**Avis de la Mission Régionale d'Autorité environnementale
de Bourgogne-Franche-Comté
sur le projet de centrale photovoltaïque au sol
sur la commune de Bléneau (89)**

N °BFC-2024-4343

Figure 1: Plan d'implantation du projet final (source : étude d'impact chapitre IV)

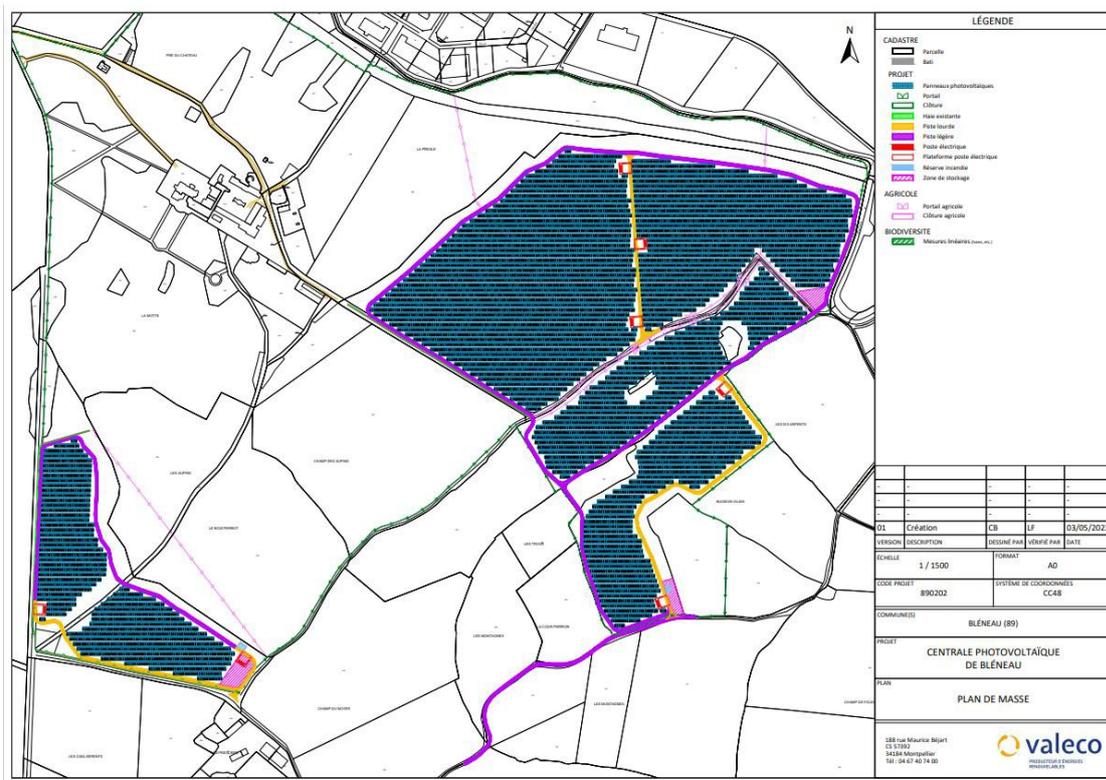
Le projet prévoit l'installation de sept postes de transformation, d'un poste de livraison et de deux réserves incendie de 60 m³ chacune, pour une surface totale de 450 m². Des pistes de circulation en grave seront mises en place sur une surface totale de 5 895 m². Les tables auront une hauteur de 4 m au point le plus haut et de 1,2 m (atelier ovin) à 1,8 m (atelier bovin) au point le plus bas. Les rangées de panneaux seront espacées de 4 m. L'emprise du projet sera entourée d'une clôture grillagée de deux mètres de hauteur comportant des mailles larges (15 × 15 cm) à sa base, sur un linéaire dont la longueur totale manque de précision. La surface au sol couverte au final par les panneaux photovoltaïques ne figure pas non plus dans le dossier.

Figure 2: Localisation des enregistreurs déposés pour l'étude des chiroptères (source : étude écologique)

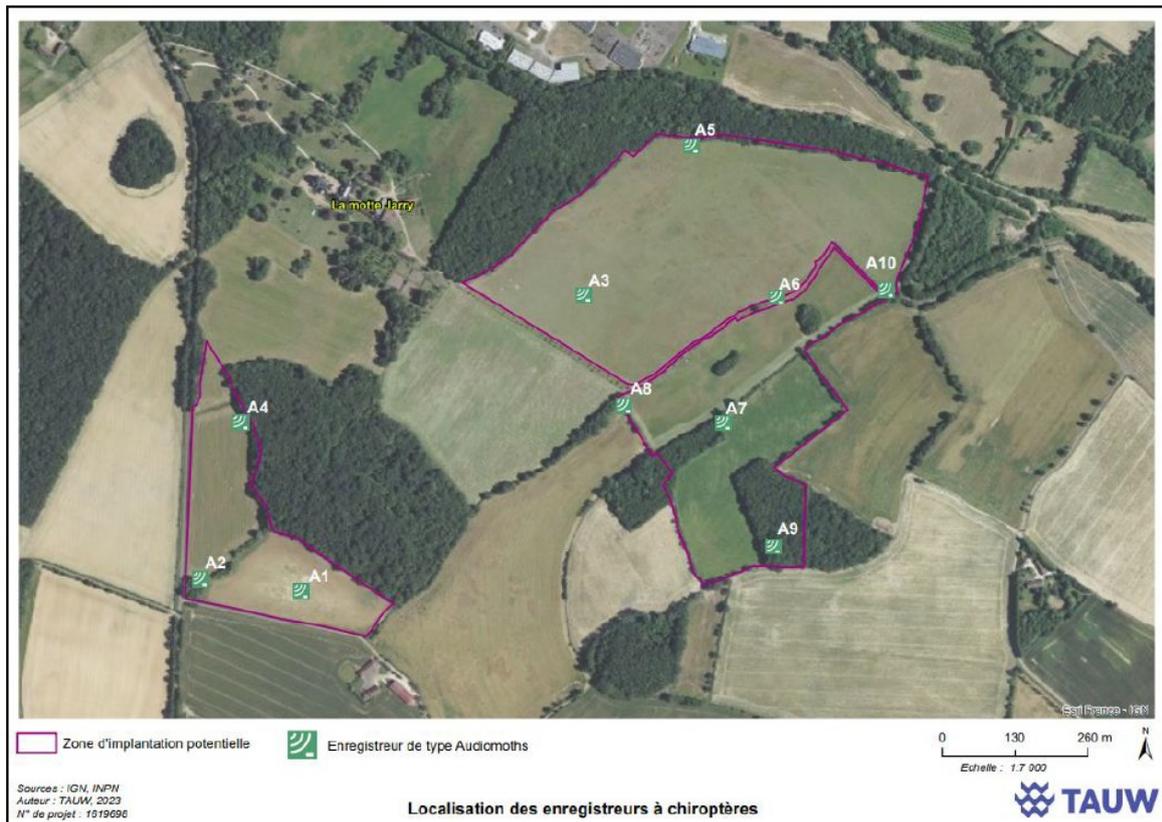
L'inventaire pour les chiroptères a été réalisé à partir d'écoutes passives durant trois nuits complètes en avril, juillet et septembre, couvrant les périodes de mise-bas, de transits printaniers et automnaux. Les enregistrements en continu de l'activité des chauves-souris ont été réalisés par le positionnement de dix enregistreurs de type Audiomoths dont la localisation est reportée sur la carte 2-4 de l'étude écologique. Toutefois, outre l'absence d'écoutes actives qui permettraient d'avoir une appréciation plus fine de l'activité, une seule nuit de prospection pour chaque période couverte ne semble pas suffisant pour avoir une image précise de l'utilisation du site par les chiroptères. Seuls deux points d'écoute sont positionnés au cœur de la Zip, ce qui ne permet pas de rendre compte de la fréquentation réelle du site par les chauves-souris, sachant que les prairies représentent un territoire de chasse important pour cette espèce. Le rayon de recherche serait également à adapter et à justifier, la localisation de points d'écoute à l'extérieur de l'aire d'étude pouvant être pertinente pour servir de référence sur l'activité chiroptérologique. Aucune méthodologie n'est présentée pour la recherche de colonies de mise bas, le projet étant localisé à proximité du village, cela augmenterait l'intérêt du site pour les chiroptères.

- **de justifier la pression d'inventaire pour l'avifaune et de prévoir un protocole spécifique aux rapaces ;**
- **de compléter l'inventaire chiroptérologique avec des données d'écoute active, de prévoir des prospections supplémentaires pour chaque période du cycle biologique des espèces et d'étendre les écoutes à l'ensemble de l'AEI, notamment les zones prairiales ;**

Figure 3: Synthèse des enjeux écologiques et infrastructure du projet (source : étude écologique)

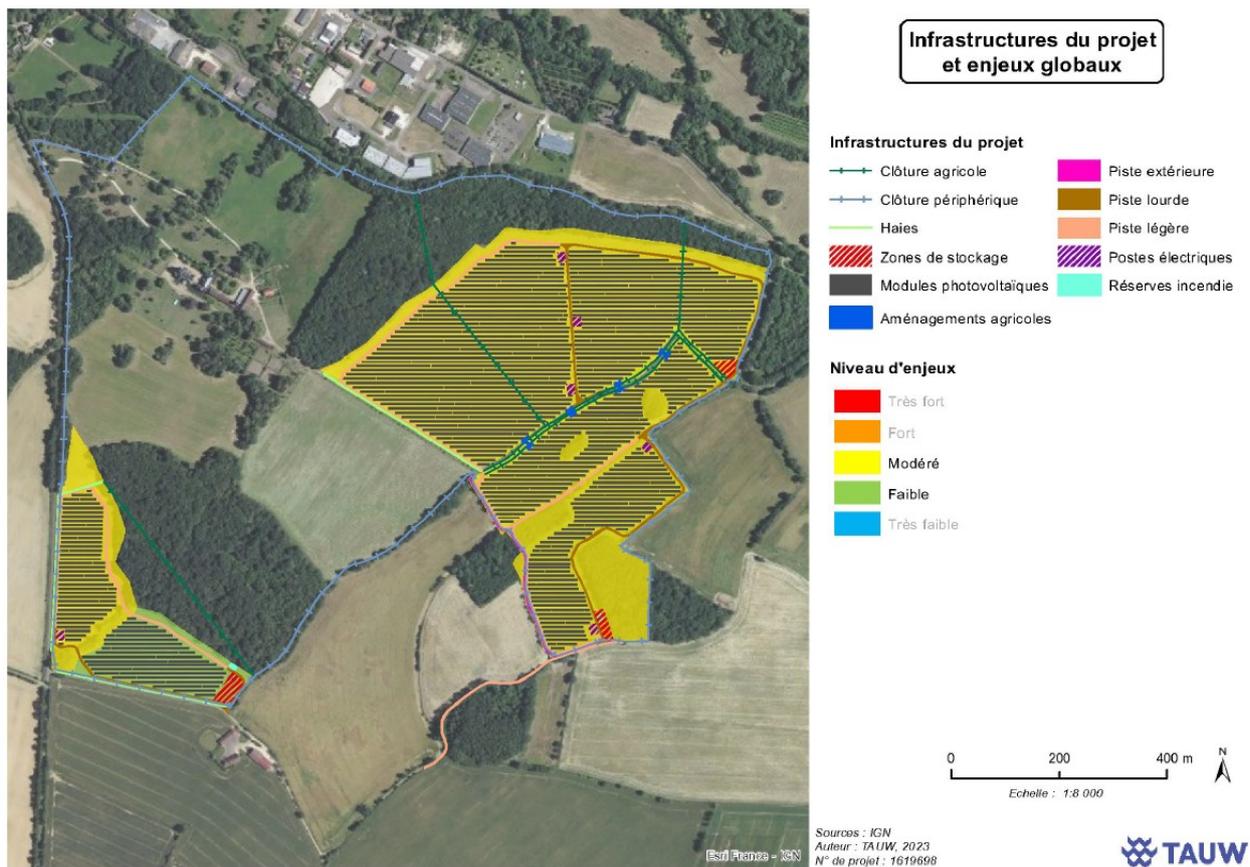
Par ailleurs, le projet de parc photovoltaïque peut présenter des risques particulièrement élevés pour les espèces inventoriées, les perturbations au cours de la phase d'installation et d'exploitation entraînant notamment une réduction des possibilités d'alimentation. La disparition d'environ 31,2 ha d'habitats (pâturages, prairies) de chasse pour l'avifaune et les chiroptères semble donc largement sous-évaluée.

De plus, les panneaux solaires peuvent entraîner la destruction directe d'individus du fait des risques de collisions²¹. À noter que le périmètre clôturé envisagé est beaucoup plus important que l'emprise du seul parc photovoltaïque et que l'implantation de la clôture entraînera un défrichage qu'il conviendra de prendre en compte dans les impacts du projet. Rappelons aussi que la présence de clôtures, notamment la clôture périphérique qui s'étendrait sur un linéaire d'environ 5 km (et non 2,6 kilomètres selon le dossier), représente un obstacle important pour la grande faune avec des impacts directs et indirects notables²². En l'absence de ces éléments d'analyse dans le dossier, et malgré la mise en place de passages pour la petite

La MRAe recommande d'évaluer les impacts de la clôture sur les corridors écologiques et de proposer des solutions alternatives .
